中子軽石層 (NG) ・飯縄上樽cテフラ (Iz-Ktc) の年代②

阿多鳥浜テフラの分布標高に関するコメント回答

敷地および敷地近傍の阿多鳥浜テフラの分布

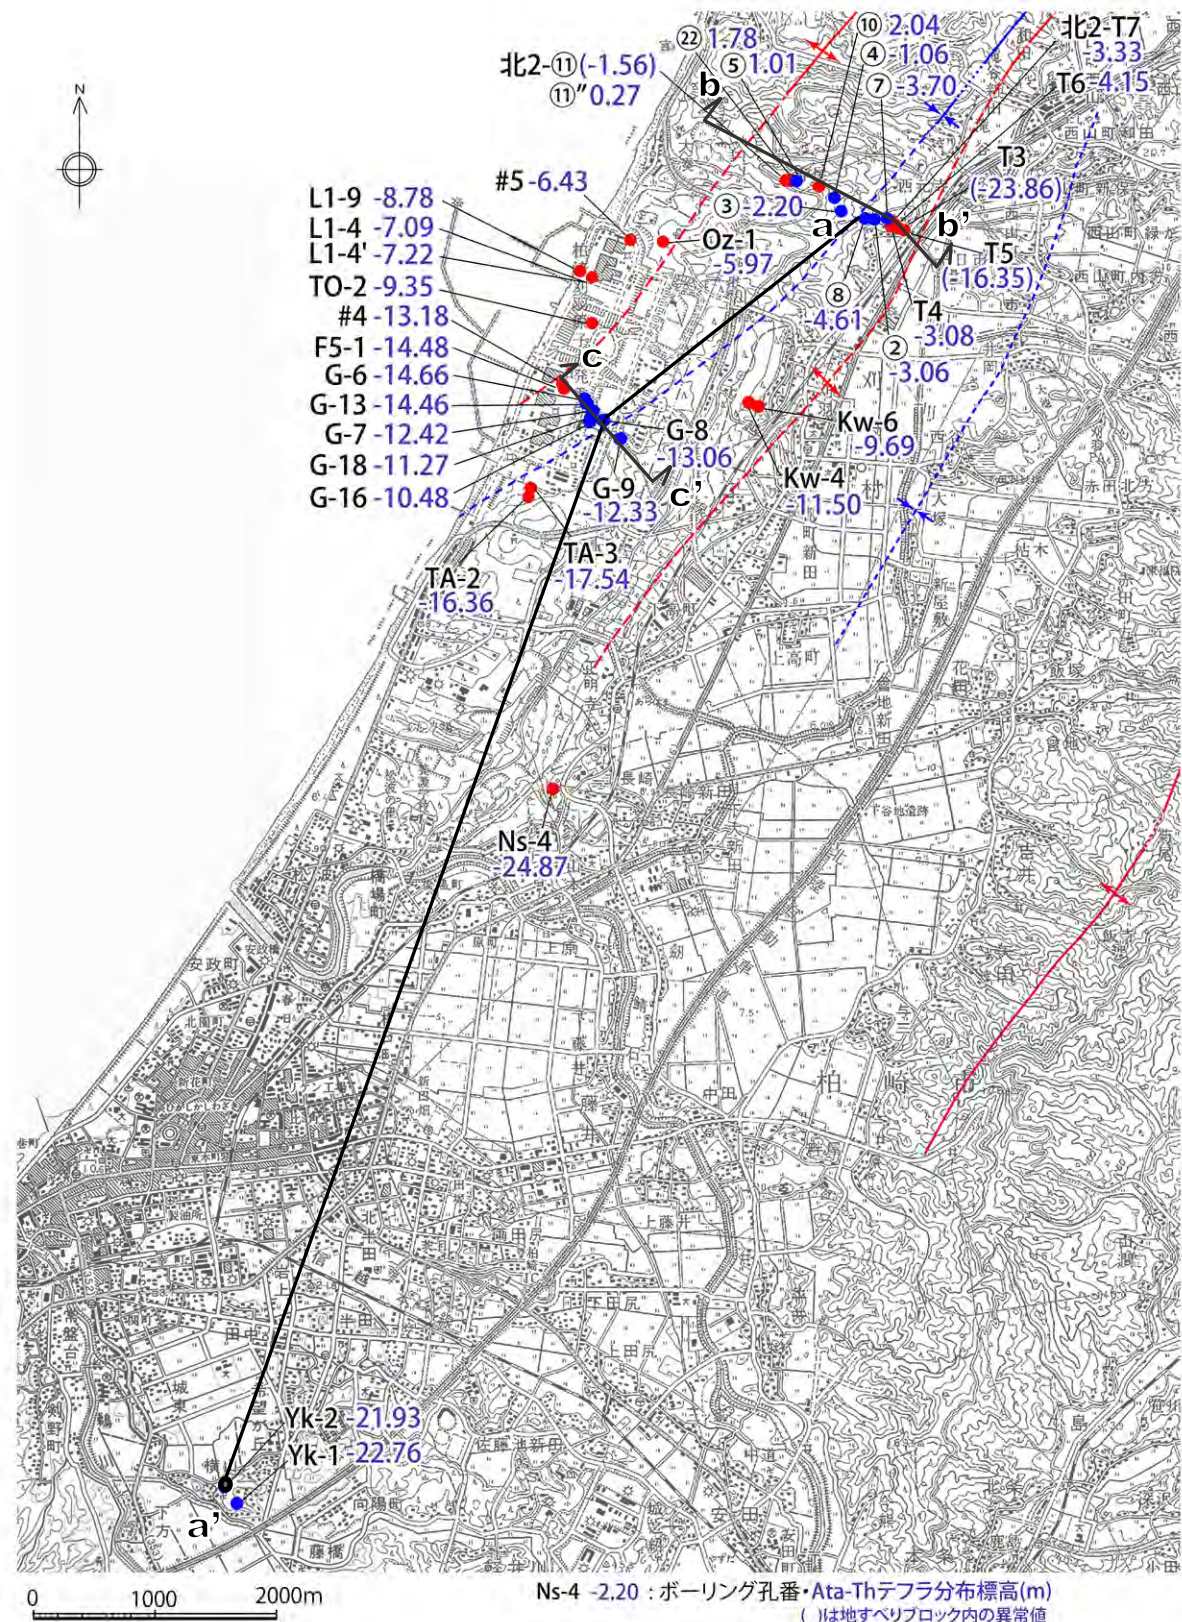
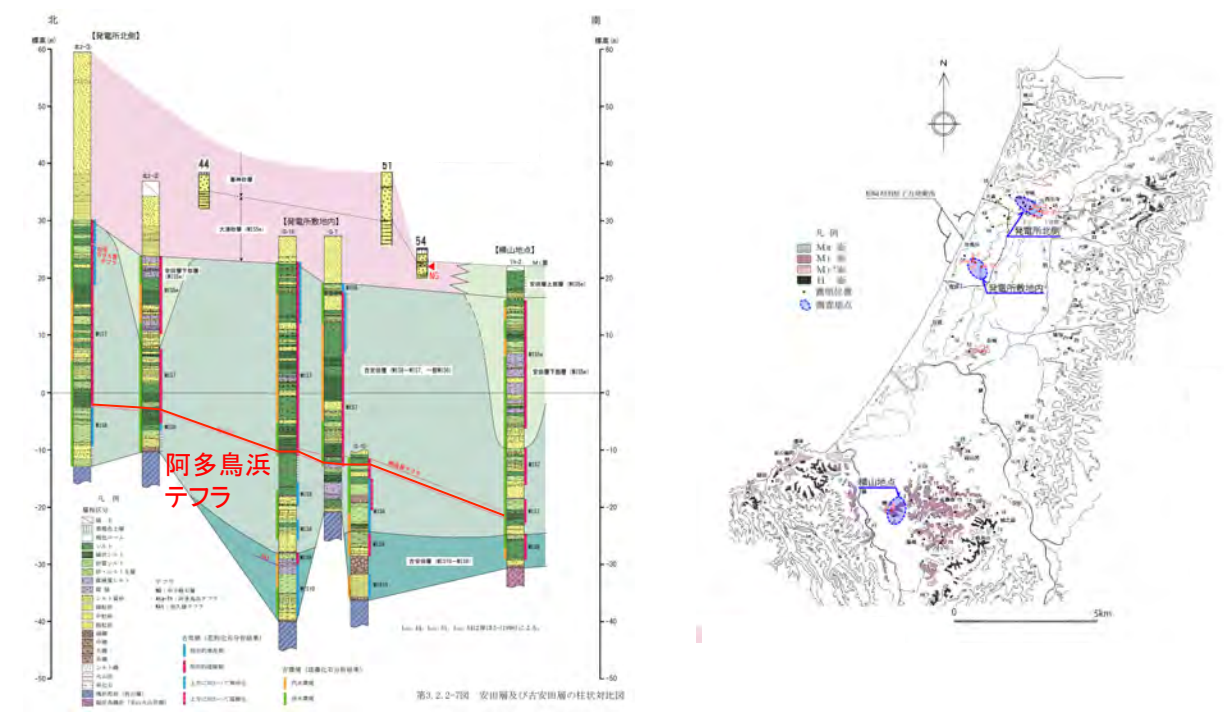
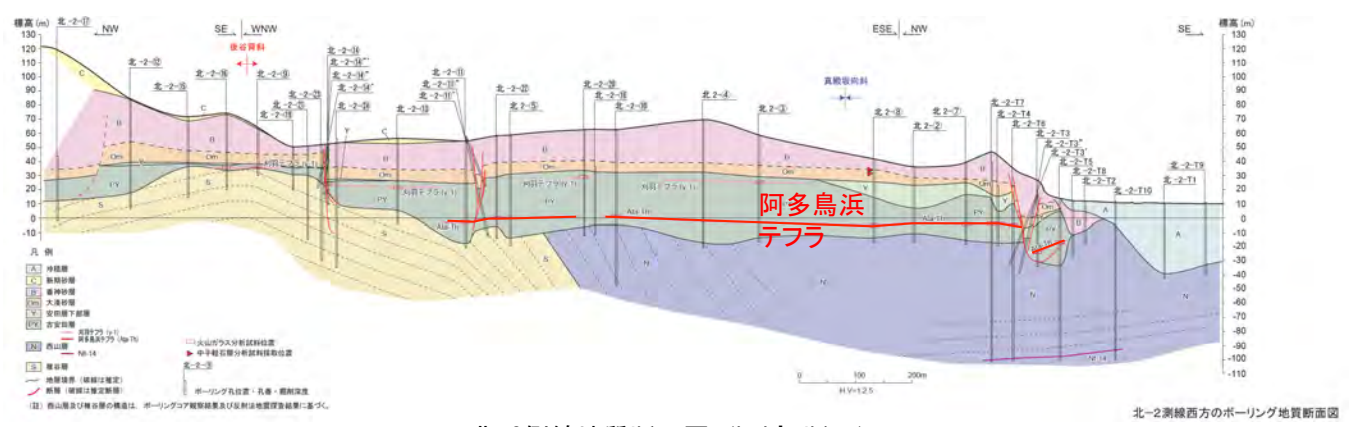
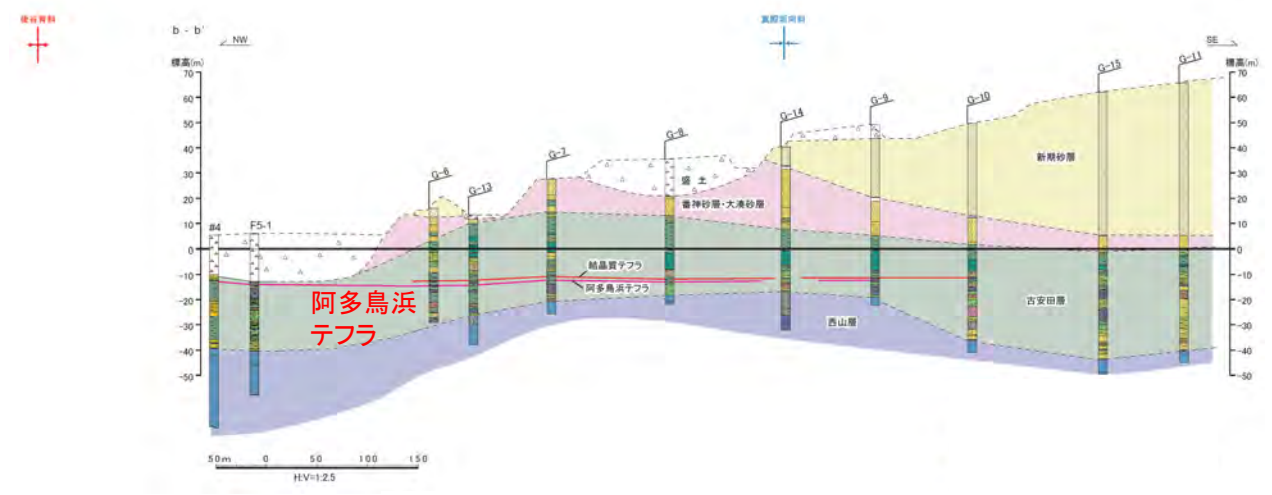
| コメ ント | 指摘時期 |
|--|----------------------|
| 阿多鳥浜テフラの標高分布が、断層の組合せによって説明ができるのか詳細を説明すること。 | H 2 7 / 2 / 2 7 審査会合 |

- ・敷地および敷地近傍で実施したボーリング調査によって阿多鳥浜テフラ(Ata-Th, 約24万年前)が多数確認されている。
- ・阿多鳥浜テフラの標高分布は、南北方向は発電所北側の北-2測線で標高約0m、敷地内では標高約-5~-18m、横山地点では標高約-20mであり、北から南に下がっていく傾向にある。東西方向は北-2測線、敷地内ともに概ね水平に分布している。

北-2測線を横断する断層

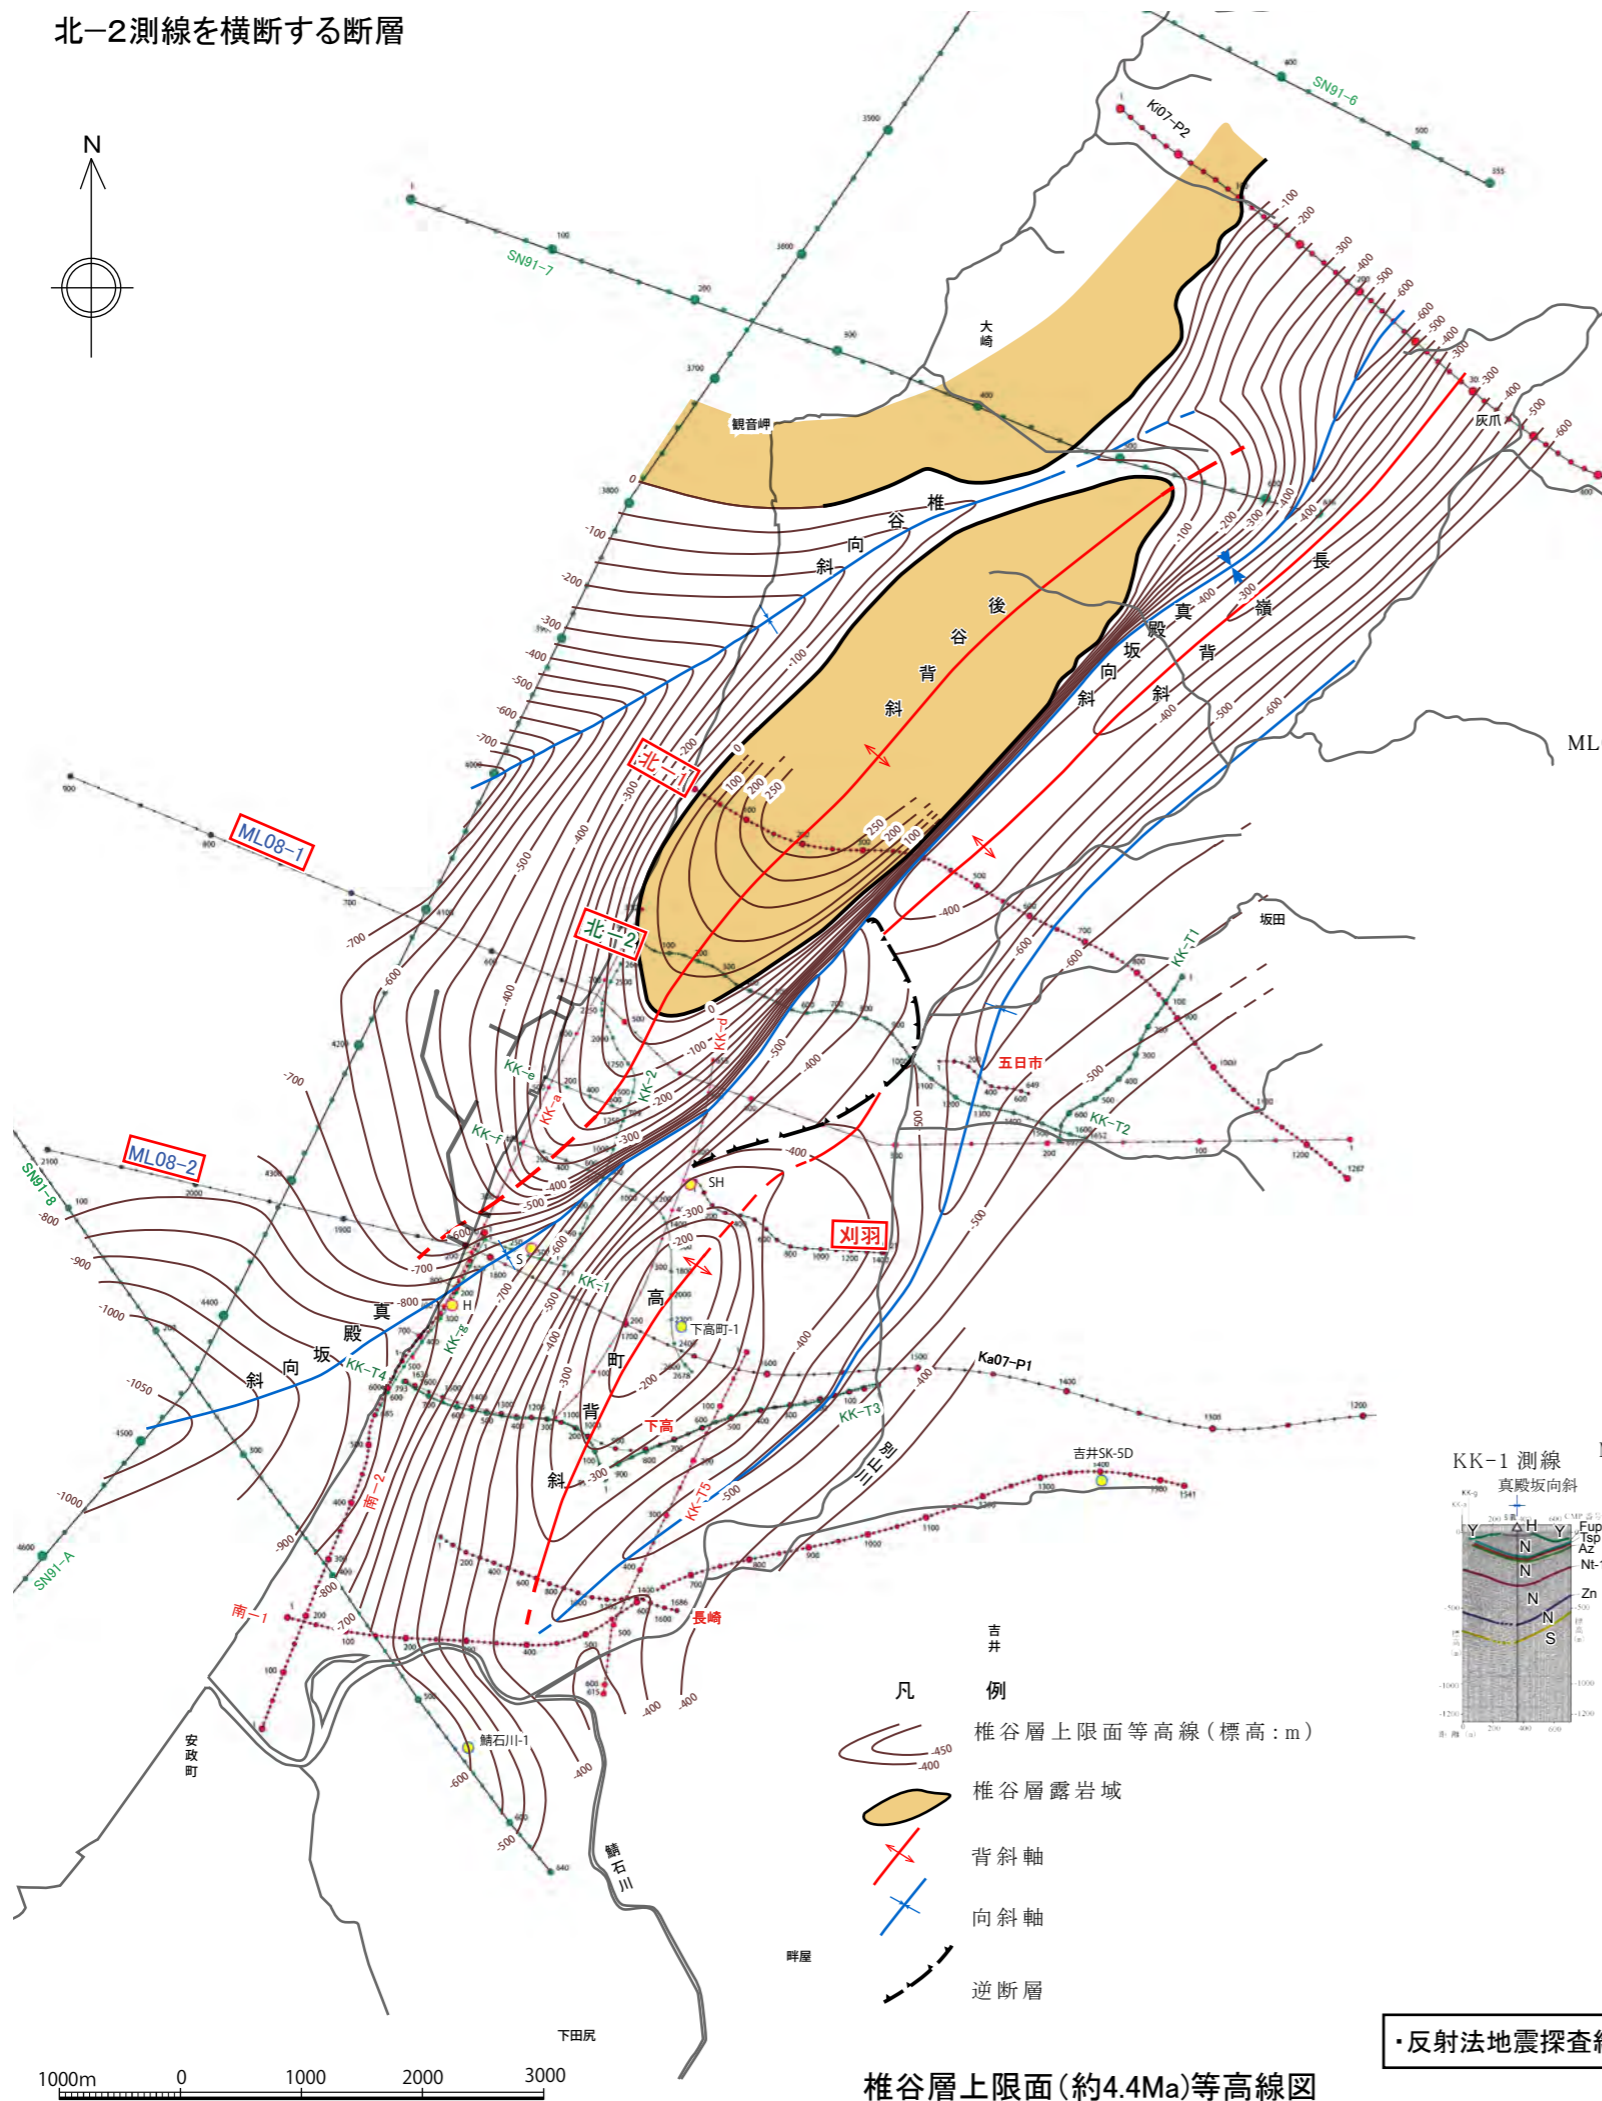
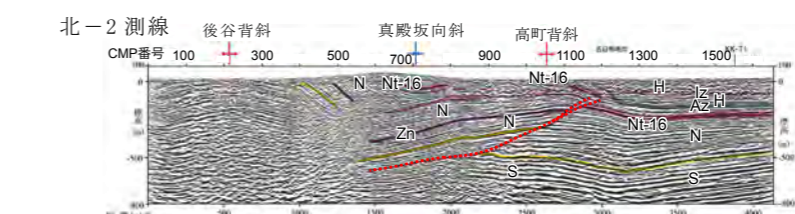
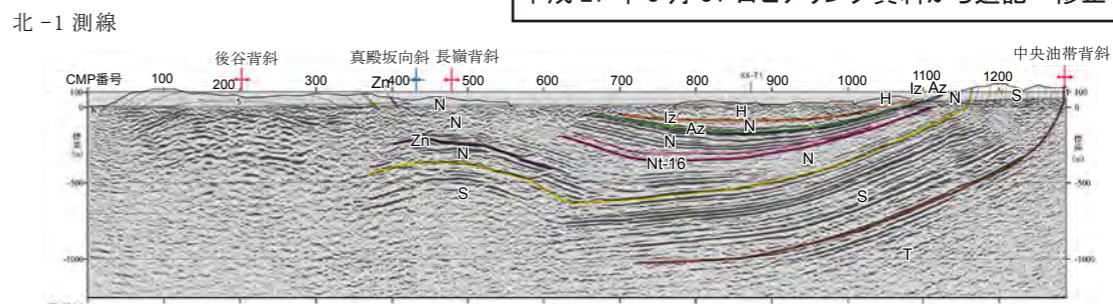
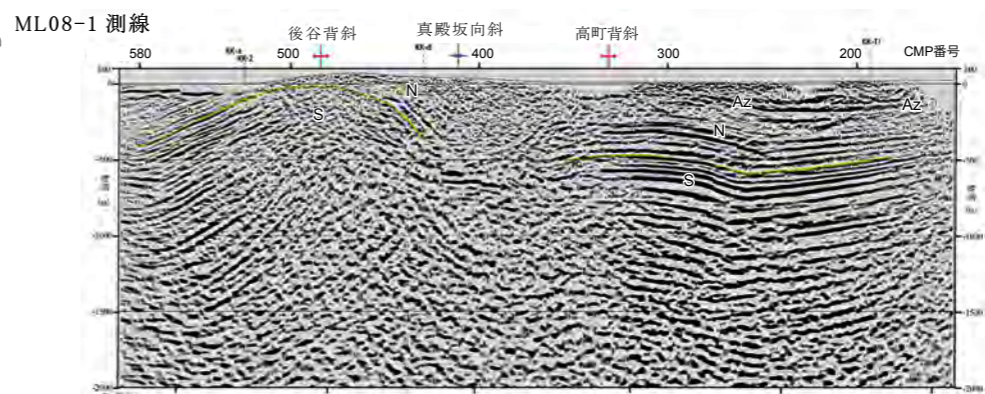
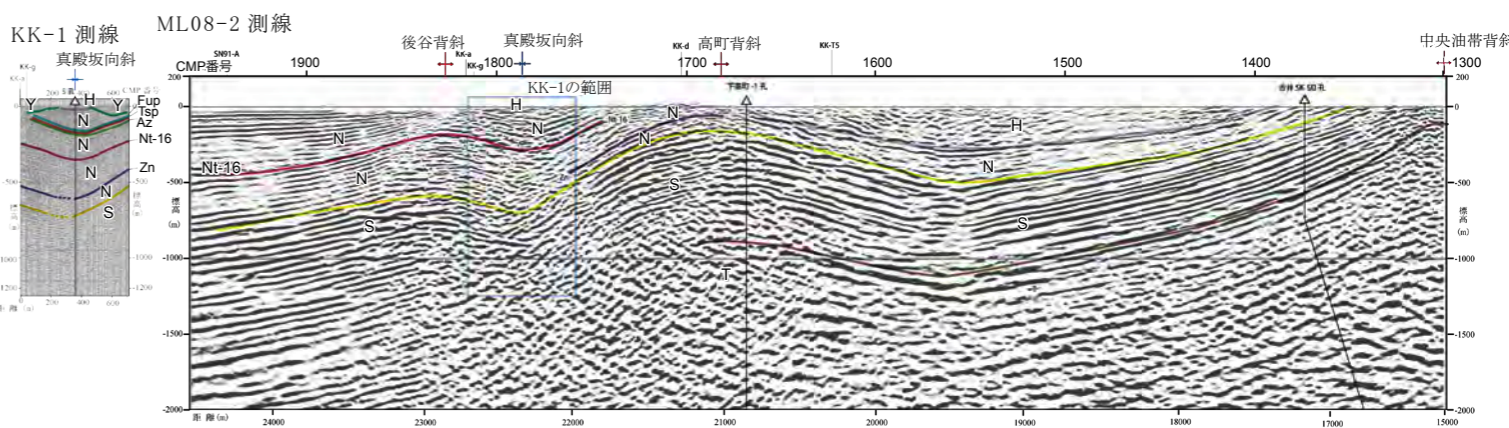
| コメ ント | 指摘時期 |
|--|----------------------|
| 椎谷層上限面コンターに示している北-2測線を横断する断層について説明すること。 | H 2 7 / 2 / 2 7 審査会合 |

北-1測線には、北-2測線で認められる断層は存在しない。

ML08-1測線ではCMP350付近に断層が存在する可能性がある。

刈羽測線ではCMP400付近で反射面が乱れているが、逆断層パターンは認められず、本測線に北-2測線で認められる断層は延長していないと判断した。

ML08-2測線には北-2測線で認められる断層は存在しない。

・反射法地震探査結果によると、北-2測線及びML08-1測線において、長嶺・高町背斜軸部付近に西上がり断層の存在が推定される。
